株式会社レイマック
LED照明機器事業グループ
営業課
TEL：077-585-6771
FAX：077-585-6773

出力制御ケーブル (IC-CB-8CH シリーズ/IC-ET シリーズ)の仕様変更のご案内

・ IC-CB-8CH シリーズ

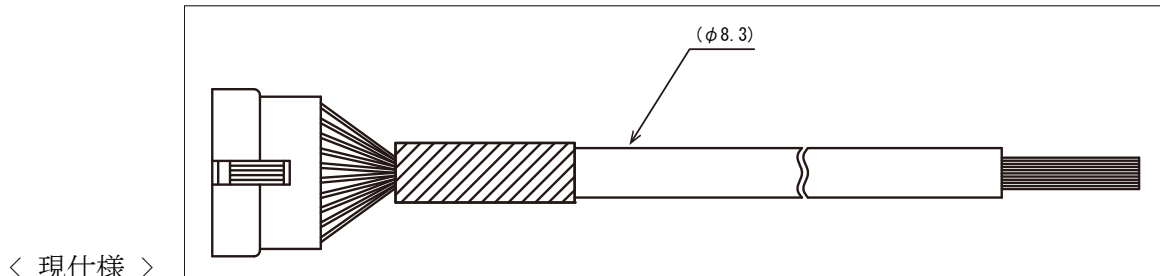
ケーブル部分の部材を変更します

現仕様	新仕様
外径	φ 8.3mm	φ 8.2mm

* ピン配列及び配線色に変更はありません

仕様変更に伴い、新仕様製品については型式末尾に-C01 が付加されます

現仕様型式		新仕様型式
IC-CB-8CH-□	→	IC-CB-8CH-□-C01
IC-ET-□	→	IC-ET-□-C01
